令和3年度第1回アイランドシティはばたき公園管理・運営等アドバイザー会議の意見と対応

(2) 湿地の水環境 現況把握

図 2 H-Q 式 (令和 4 年度更新)

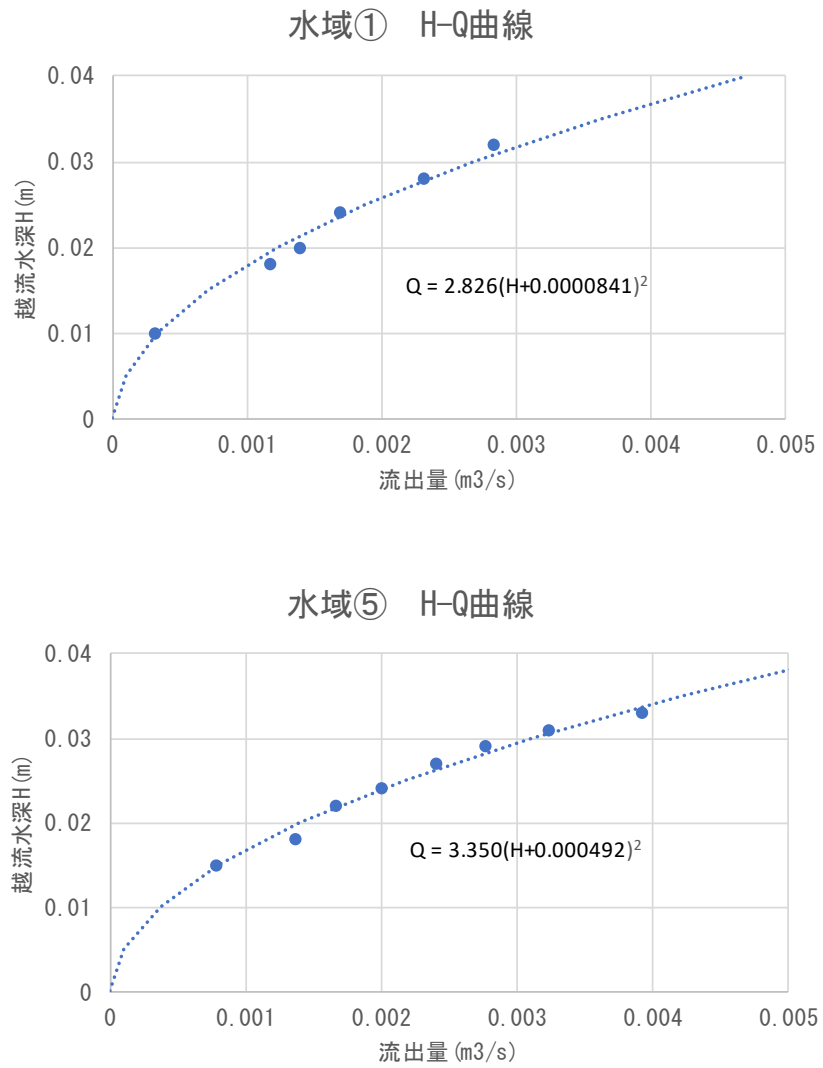
2) 池の越流水深 H と流出量 Q の関係式作成	意見 2	資料 2 P6	流出量の計測方法について、三角堰などを設置し、精度をあげた方が良い。	林アドバイザー	排水路に四角堰を設置した上で、流量観測を行い、H-Q 式の精度向上を行っております。【詳細は後述】
4) 降雨時における池水の希釈・交換状況	意見 3	資料 2 P7～10	図8、9の福岡 日降水量と水位地への流入量が連動していない。雨量計を設置してはどうか。	桑江アドバイザー 林アドバイザー	近傍の和白地点で雨量観測が実施されているため、データを入力し検討に使用しております。【詳細は後述】
<b>3. 水質調査結果</b>

## 意見 2 : H-Q 式の精度向上

令和 3 年度調査では、水域①、水域⑤の流出箇所において、降雨流出時に流速計による流量観測を行うことで、越流水深  $H$  と流出量  $Q$  の関係式 (H-Q 式) を作成した。しかし、特に水域①では水路幅が 1.5m と広く、また水路床が平らでないため、水深を一定にした流量測定が難しく、精度面で課題があった。

そこで、R4 年度調査では流出幅が一定の四角堰を設置した上で、流量観測を行い、精度向上を図った。

9 月 5 日～6 日に接近した台風 11 号に伴う降雨を池に溜めた上で、流量観測は 9 月 7 日に実施した。具体的には、堰板を外して流出する状況を作り出し、徐々に水深が低下していく各段階において流速及び越流水深を観測し、流量を算定した。

更新した H-Q 式は以下のとおりである。

今回更新した H-Q 式を用いて、池の水収支の検討を行っていく。

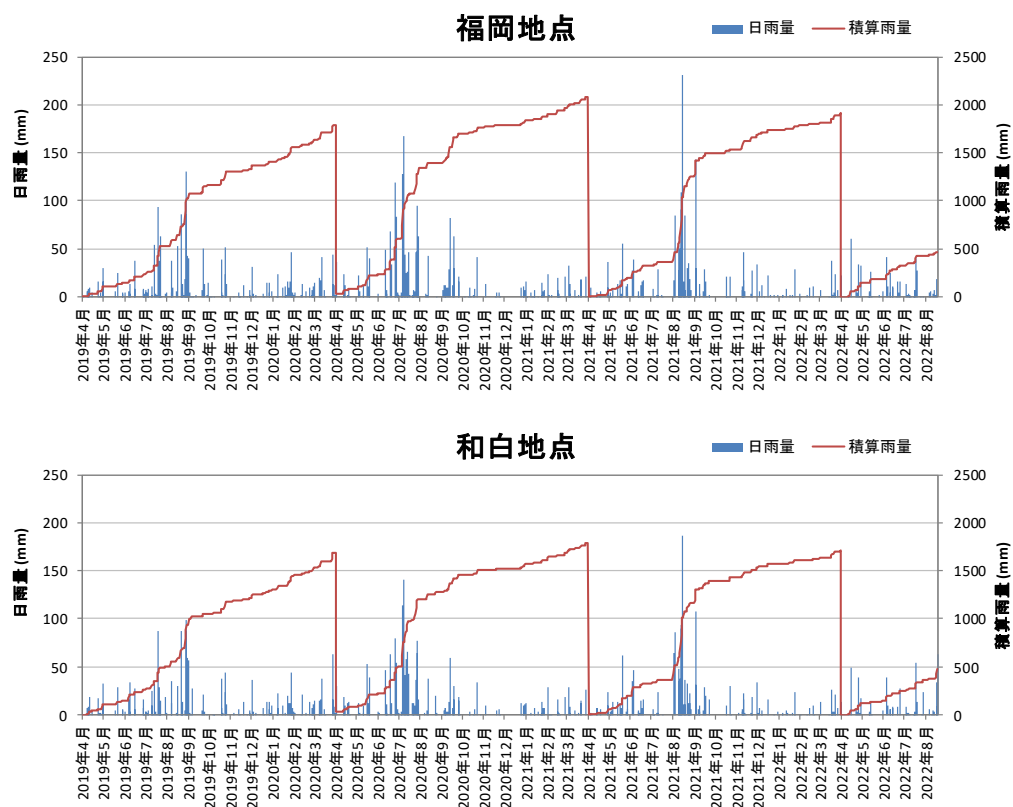
### 意見3：近傍地点の雨量データの使用

令和3年度検討においては、雨量は気象庁観測の福岡地点データを使用して、水収支(雨量と流入量の関係等)の検討を行っていた。しかしながら、より近傍地点の和白の雨量を福岡市が観測しているため、このデータを使用する方針とする。

和白地点の年間積算雨量は福岡地点に比べて少ない傾向にあるが、地点間の雨の降り方の違いを反映したものと考えられる。

図 6 和白天潟ゾーンの海底標高(約 1m~3m)

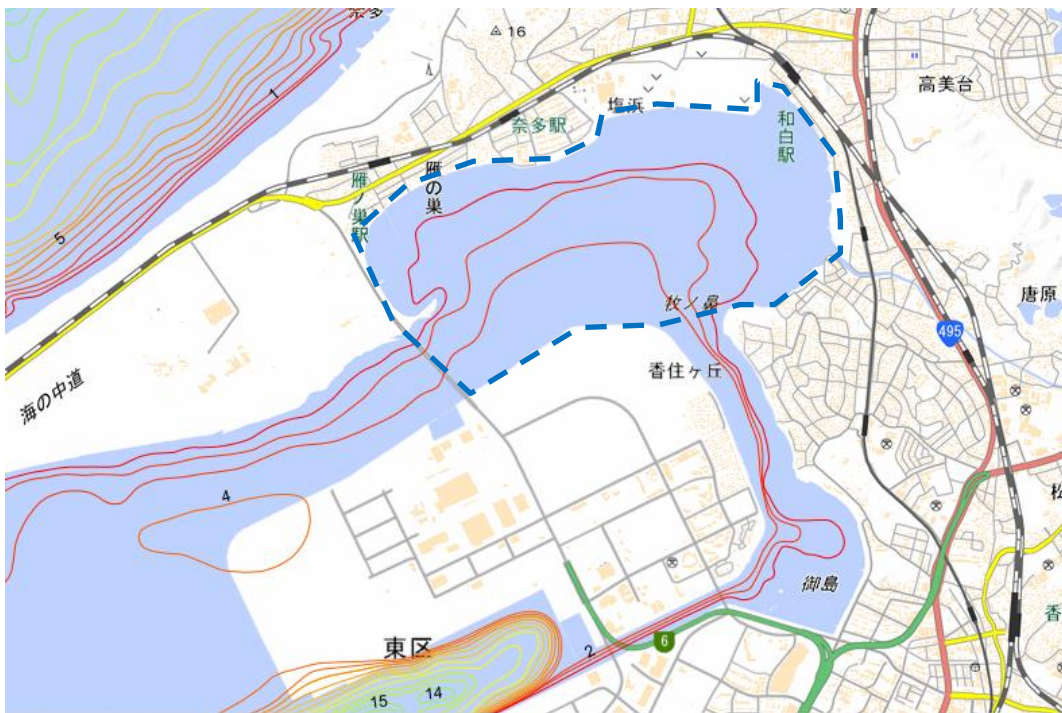
3) 水質測定結果	意見 7	資料 2 P14～16	池から博多湾にどのくらい栄養塩が流出しているか科学的に評価した方が良い	中島アドバイザー	負荷収支計算によって博多湾への影響の検討を行っております。【詳細は後述】

## 意見7：流出負荷による博多湾水質への影響

- ①湿地からの排出負荷量は、水収支計算で推定した過年度の最大越流量を用いて、水域①及び水域⑤の排水路からの負荷量を「水質×最大越流量」で計算する。
- ②湿地からの排出負荷は和白干潟ゾーン全体(面積約2km<sup>2</sup>)に均一に拡散する状況を想定する。
- ③和白干潟ゾーンの水質は『東部海域E-2』と同じと想定する。
- ④海域の負荷量(負荷量=水質×水容量)が小さい条件ほど排水による水質への影響は大きくなるため、安全側評価を行うために、海域の負荷量は「水深1mの最小水容量」で想定する(実際の水深は1m～3m程度)。
